ZP.271.8.2020

ODPOWIEDZI NA PYTANIA

dotyczące „Przebudowa ulicy Leśnej w Augustowie wraz z infrastrukturą techniczną”

Działka nr 940 – w miejscu zaprojektowanego wjazdu na posesję, na mapie (geoportal) widoczny jest obrys budynku.

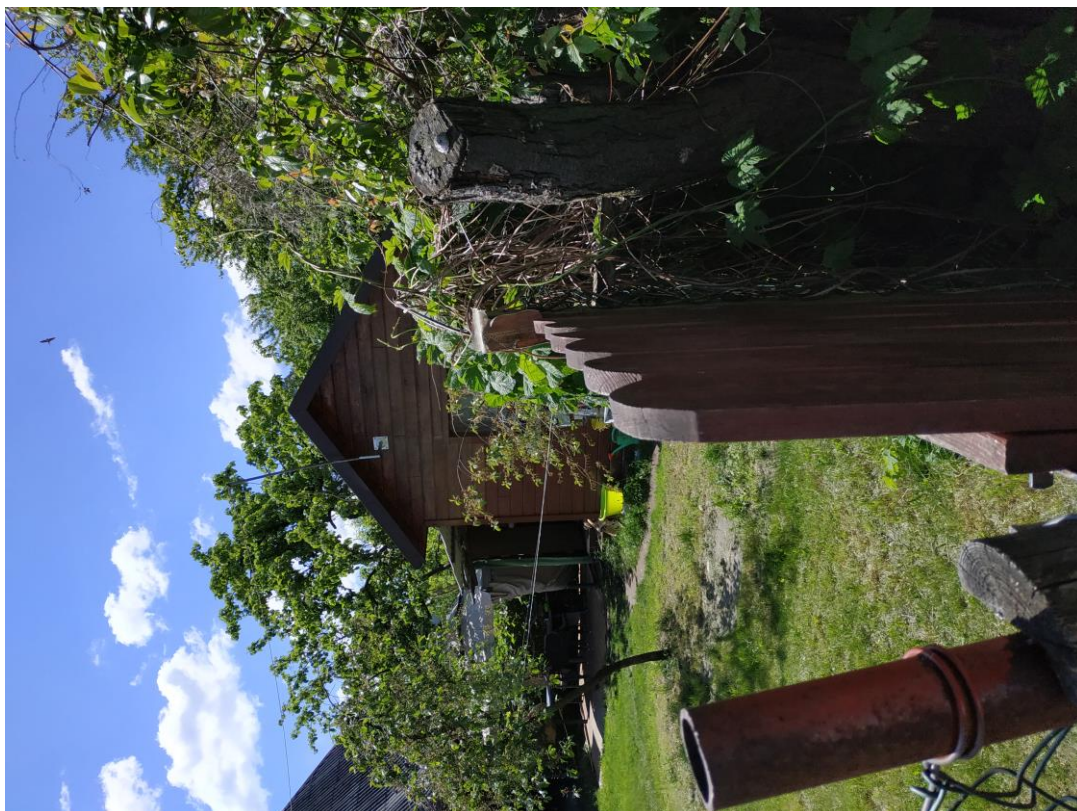
Prosimy o potwierdzenie, że oprócz wiat i altan wskazanych w przedmiarze (na działce 939/2 oraz 934), żadne z elementów kubaturowych nie będzie podlegać rozbiórce, m.in.:

Zamawiający informuje, iż wszystkie elementy znajdujące się w pasie drogowym kolidujące z inwestycją należy rozebrać oraz zeszkładować na terenie przyległej posesji, celem zwrócenia właścicielowi.
